# INFORMAÇÃO TÉCNICA

## 2022.05.120.03

# B.150

Nova peça de vedação central

Ref: G.001.150

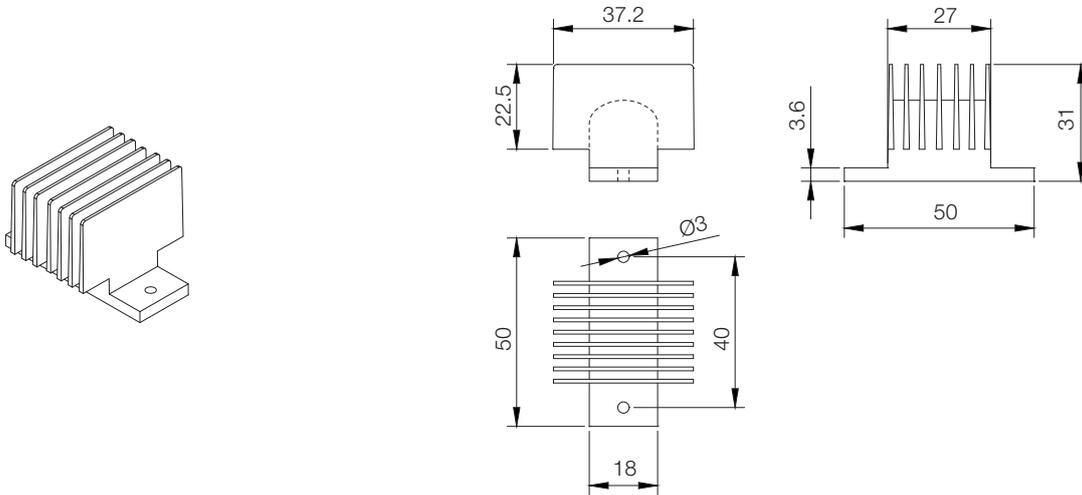
Nas janelas de correr, o cruzamento das folhas na soleira e padieira são pontos críticos quanto ao isolamento. A nova peça de vedação central com a referência G.001.150, fabricada em EPDM e composta por 9 pestanas, funciona como barreira às trocas de energia, à transmissão do som, à passagem do ar e da água, contribuindo para a melhoria do isolamento da janela.

G.004.806

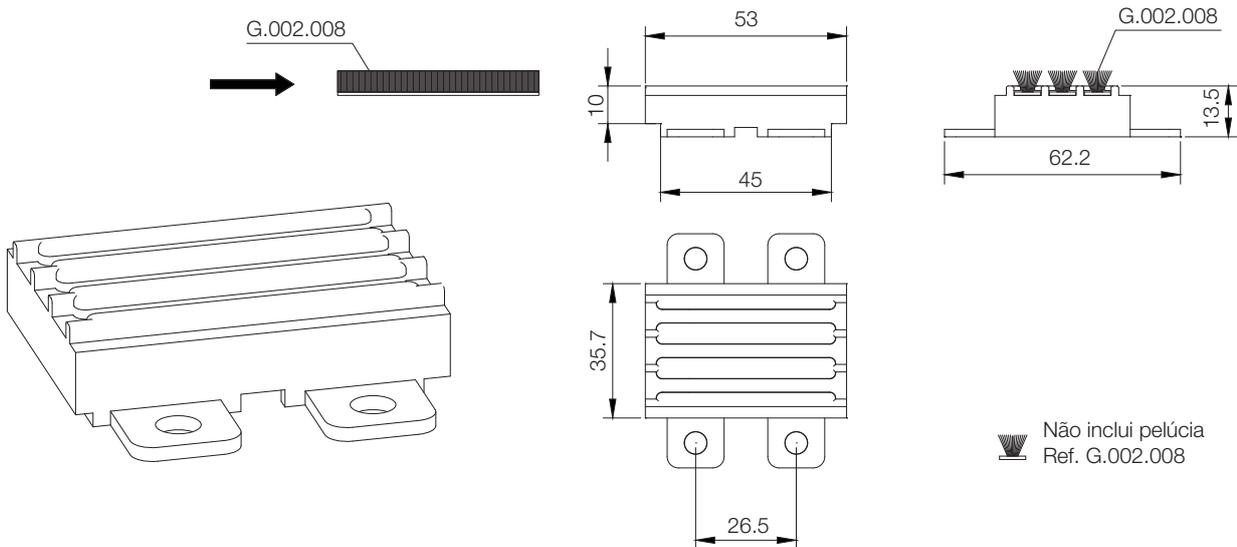
O conjunto Ref. G.004.806 será descontinuado.
